Product Advisory (PA)

件名: MCU 製品の Final Test・外観・梱包工程の生産拠点移管

発行日: 7/9/2026

梱包仕様

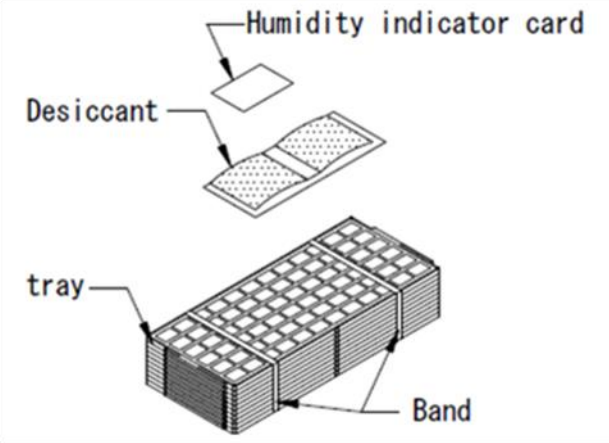
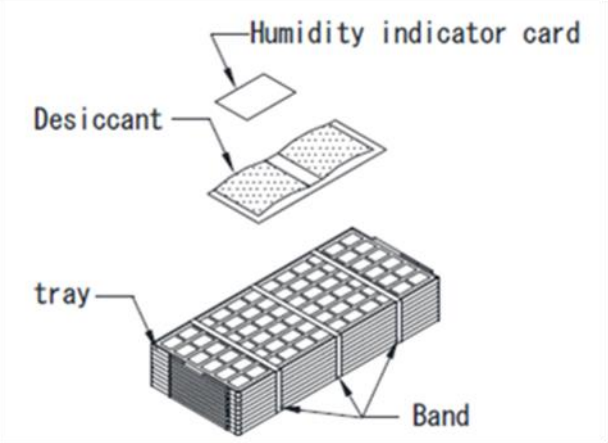
米沢工場 BGA 品、LQFP 品 (JEDEC 以外) は梱包仕様が変更となります。(Band 2 本→3 本に変更, 下記参照)

【変更前】 Final Test: 米沢	【変更後】 Final Test: テラプローブ
